ILMAILUTOIMISTON TIEDOTUKSIA
 INFORMATION FROM THE OFFICE OF CIVIL AVIATION

LENTOKELPOISUUS-
TIEDOTUS
AIRWORTHINESS DIRECTIVE

M 211/62
 31.10.1962

211. M-määräys No. 211/62: Piper, pakoputkiston ja lämmönvaihtajien tarkastus.

PA-18 '150'

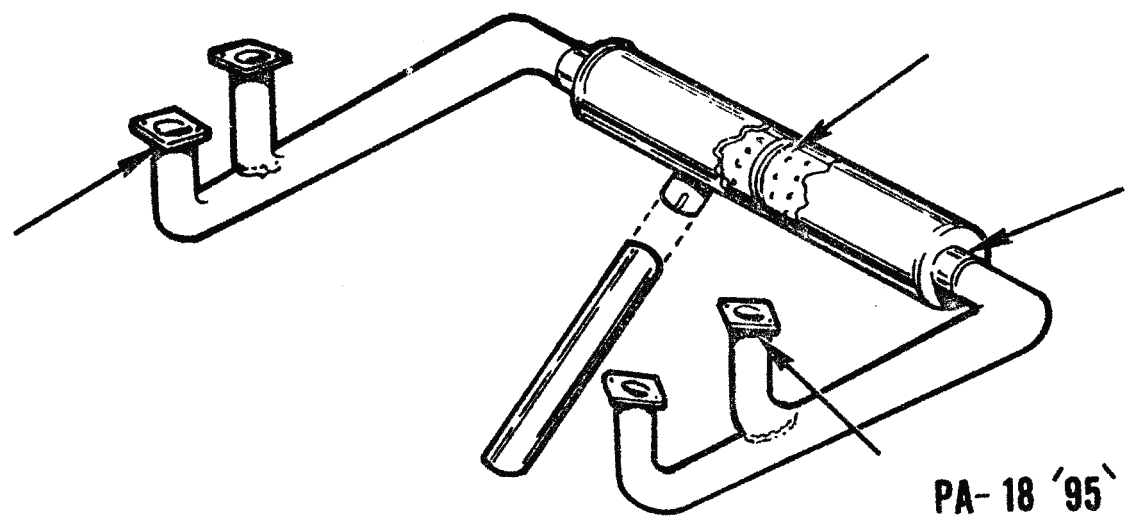
Liitteenä olevissa piirroksissa on esitetty tarkastettavat osat kaikissa k.o. koneissa. Kohdat, joihin on kiinnitettävä erityistä huomiota on merkitty nuollilla.
